Projekt „ ÚSTÍ NAD ORLICÍ – KANALIZACE A ČOV “			
Změnový list		ZL č. 1A-104	
Část A: OZNÁMENÍ ZMĚNY			
Komu:	TEPVOS, spol. s r.o.	Datum: 22.10.2014	
Odesláno/	předáno:		
Stavební objekt (provozní soubor):		SO 1.10 – Stoky N-23, N-24, N-25, V-1	
Odkazy:	na specifikaci:		
	na výkresy:	Projektová dokumentace změny - RDS	
	na rozp. podklady:	Výkaz výměr změny	
	na jinou část smlouvy:

Popis změny: Stoky N-23, N-24, N-25, V-1 – Po kontrole skutečného uložení stávající kanalizace bude nutné provést změnu šachty V-10 z průtočné na spadišťovou

**Věc : Ústí nad Orlicí – kanalizace a ČOV
1A – Ústí nad Orlicí - kanalizace
Stanovisko projektanta k ZL1A-104
SO 1.10 – Stoka V-2**

PODÉLNÝ PROFIL STOKY V-2

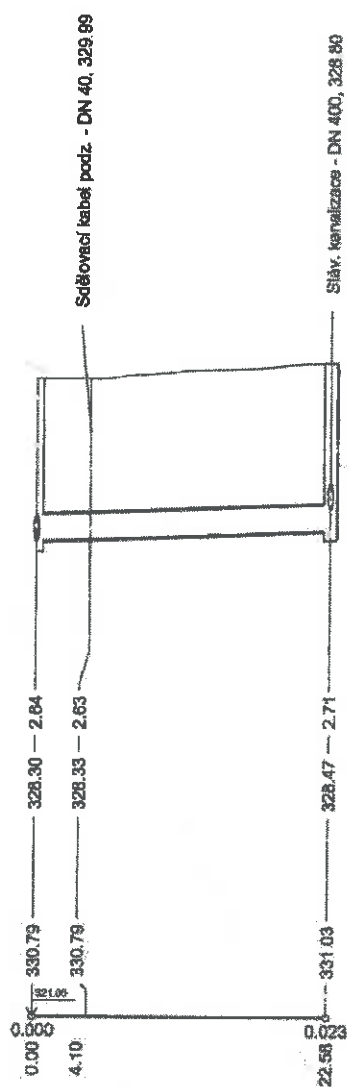
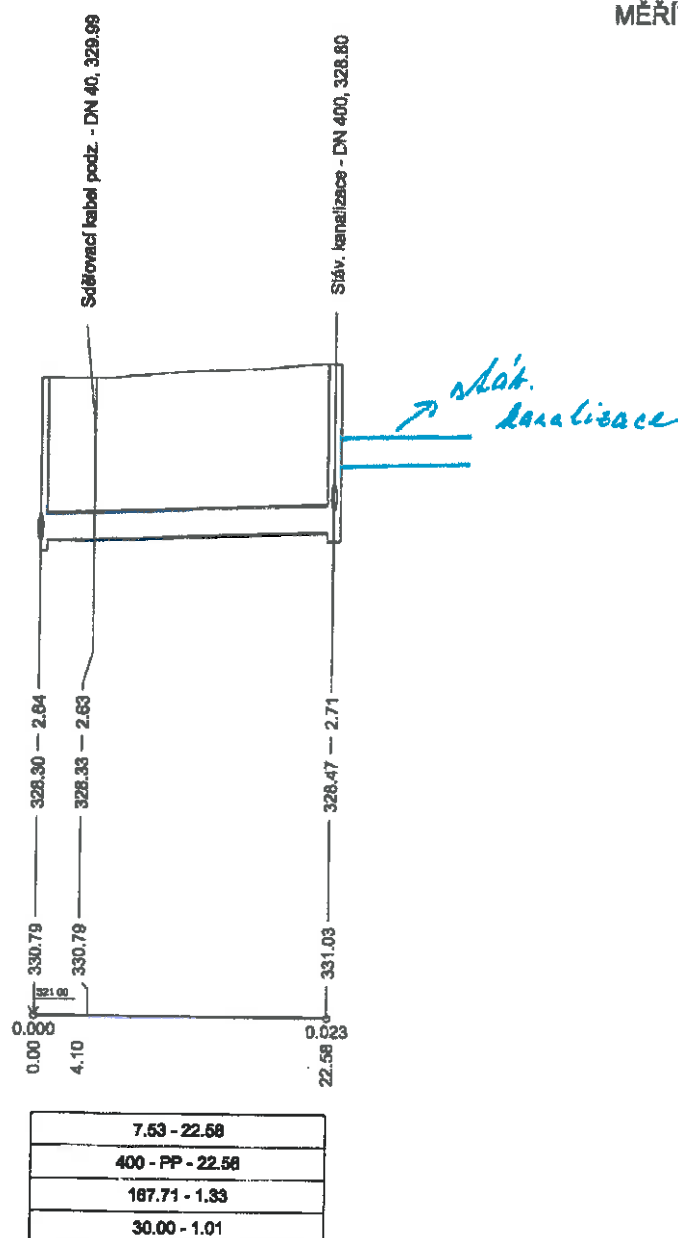
V průběhu provádění stavebních prací na stoce V-2 byla zjištěna skutečná hloubka stávající stoky, která se napojuje na stoku V-2 v šachtě V10 odlišná od předpokládané hloubky, kterou v průběhu zpracování RDS měl projektant k dispozici na základě podkladu správce sítě.

Vzhledem k zjištění skutečné hloubky uložení stávající stoky a z důvodu skutečných spádových poměrů a rychlosti průtoku bude nutné stávající stoku napojit do stoky V-2 přes spadišťovou šachtu.

SPADLIŠTE

PŮVODNÍ RDS
